DokumentID 1189474	Version 1.0	Status Godkänt	Reg nr	Sida 1 (7)
Författare Urban Brodd			Datum 2008-12-16

## Anteckningar från expertmöte om KTL-ansökan för slutförvar för använt kärnbränsle 2008-12-15

Figur 1 Hantering av tillstånd över tid för fallet ”Slutförvar”, källa SSM

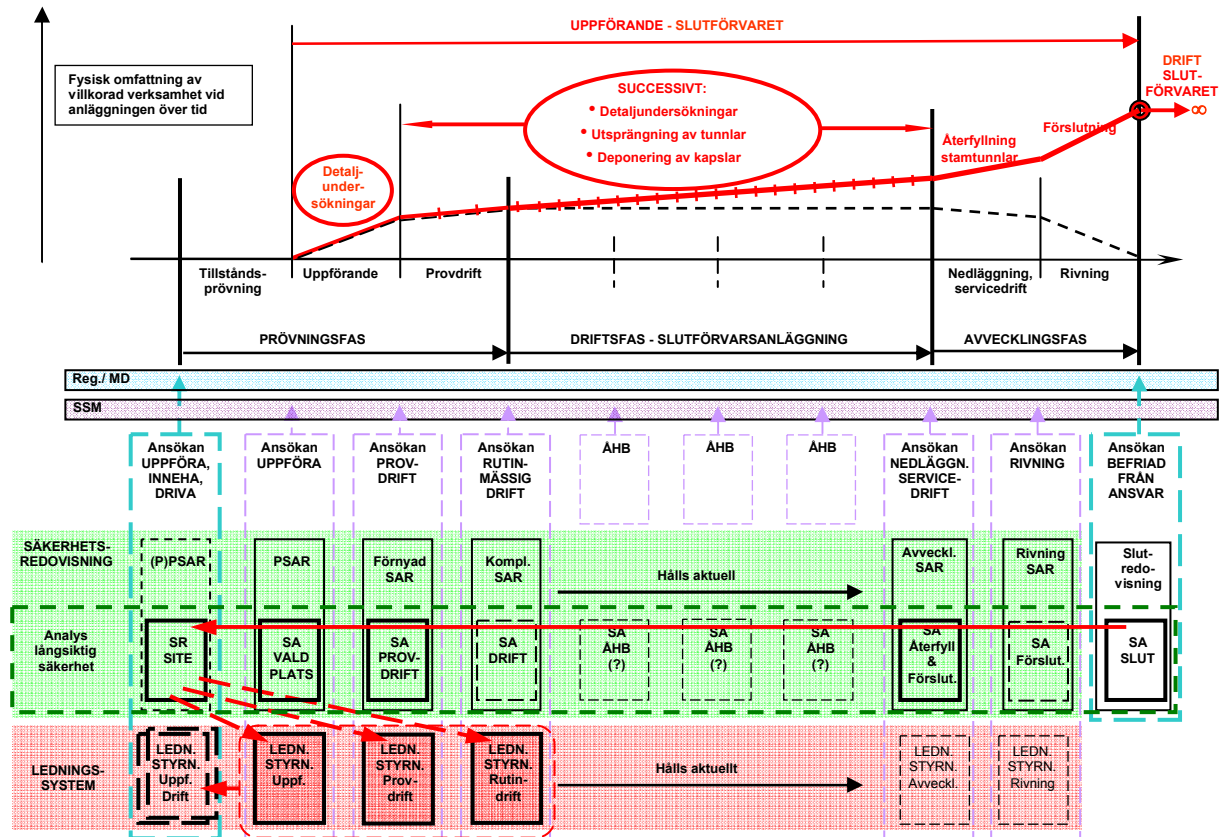
Bengt redogjorde för SSM:s syn på hantering av tillstånden över tiden. För andra kärntekniska anläggningar än slutförvar är förhållandet mellan anläggningens olika faser och tillhörande säkerhetsredovisning och ansökningar väl etablerad.

För slutförvar är förutom driftfasen och avvecklingsfasen även uppförandefasen av stor betydelse. Detta påverkar säkerhetsredovisningen som ska omfatta till exempel detaljundersökningar, utsprängning av tunnlar, deponering av kapslar, återfyllning av deponeringstunnlar samt förslutning av slutförvaret. Förutsättningarna för analysen av den långsiktiga säkerheten påverkas således successivt av uppförandet. När slutförvaret är etablerat erfordras en slutlig analys av den långsiktiga säkerheten, som underlag för ansökan om befrielse från ansvar. Slutförvarets förväntade sluttillstånd ska redovisas i SR-Site vid ansökan. Det ställs stora krav på ett ledningssystem som på ett strukturerat och ordnat sätt styr uppförandet och fångar upp avvikelser. "PSAR drift" som beskriver hur anläggningen drivs behöver en motsvarighet under uppförandet.

Antaganden om slutförvarets initialtillstånd som görs i ansökan ska verifieras under uppförandefasen. PSAR beskriver verksamheten från och med provdrift medan styrningen av verifieringen mellan byggstart och start av provdrift inte är lika tydligt adresserad i den struktur SSM hittills tagit del av.

SKB har samma åsikt som SSM om förväntad hantering av tillstånd över tiden. SKB förtydligade att SR-Site vid ansökanstillfället endast behandlar vald plats.

Som ett svar på SSM:s påpekande om vikten av att fånga upp ändringar och avvikelser under uppförandet förklarade SKB att en beskrivning av ledning och styrning under uppförandet preliminärt ges dels i bilagan ”Organisation, ledning och styrning under uppförandet”, dels i kapitel nio i ”PSAR drift”.
